PRONUNCIAMIENTO N° 179-2024/OSCE-DGR

Entidad: Fondo Nacional de Financiamiento de la Actividad Empresarial

Referencia: Licitación Pública N° 5-2023-FONAFE, convocada para la “Compra corporativa de pararrayos, aisladores y seccionadores para las empresas de distribución eléctrica bajo el ámbito de FONAFE”

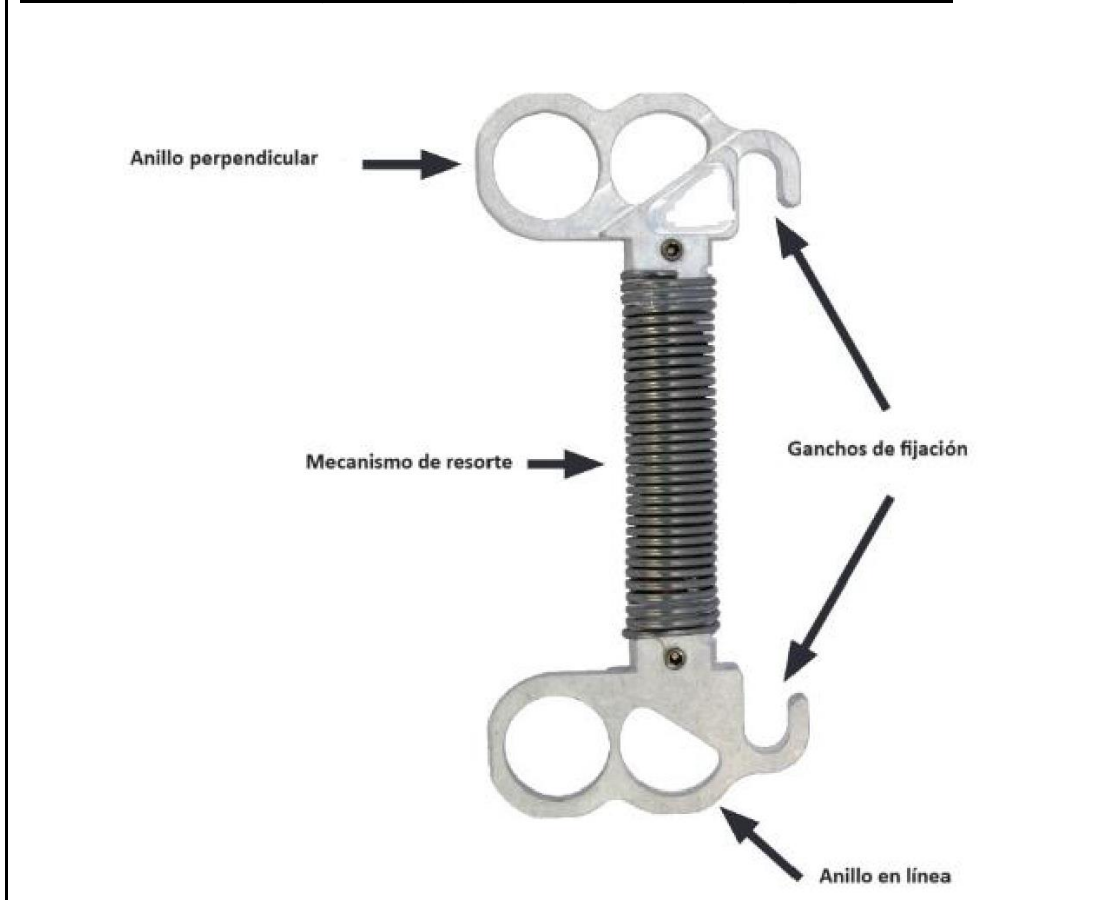
Mediante las consultas y/u observaciones N° 28 y N° 112, se solicitó a la Entidad precisar las características técnicas específicas del accesorio jack jumper, ante lo cual, la Entidad decidió precisar las especificaciones técnicas del mínimas a ser consideradas para el Jack jumper universal, para lo cual modificó el numeral 3.1 del Capítulo III de la Sección Específica de las Bases, según el siguiente detalle:

En vista de ello, el recurrente formuló cuestionamiento a lo absuelto, a fin de que la Entidad incluya en las Bases integradas, el gráfico de diseño del accesorio denominado Jack Jumper Universal, al cual se hizo referencia en la absolución.

*“Como parte de la absolución de consultas y observaciones, el Comité de Selección brindó las características técnicas del Jack jumper universal, sin embargo, **debido a una omisión involuntaria, el gráfico de diseño correspondiente no fue incluido en las bases integradas.***

- **Se publicará** conjuntamente con las Bases Integradas Definitivas el gráfico de diseño del accesorio “Jack Jumper Universal”.
- Corresponderá al Titular de la Entidad **implementar las directrices** pertinentes en futuros procedimientos de selección, a fin de que el comité de selección cumpla con **absolver de forma clara y precisa** las peticiones formuladas por los participantes en sus consultas y/u observaciones, permitiendo que reducir el número de aspectos que deberán ser corregidos o saneados con ocasión de la elevación de cuestionamientos.
